# OPONENTURA BAKALÁŘSKÉ PRÁCE

Jméno studenta: Veronika Kučerová

Téma: Náměstí ve Vinoři

Oponent: **Ing. Jakub Finger**

### 3/ Výsadba stromu do terasy

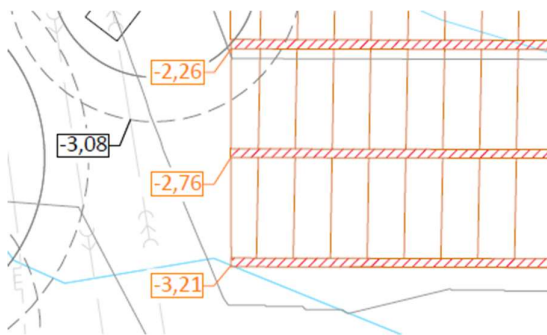
- Lem není uspokojivě řešen, při provádění výsadby by došlo pravděpodobně ke zborcení nebo podkopání lemu ( v případě dodržení požadované velikosti výsadbové jámy ).
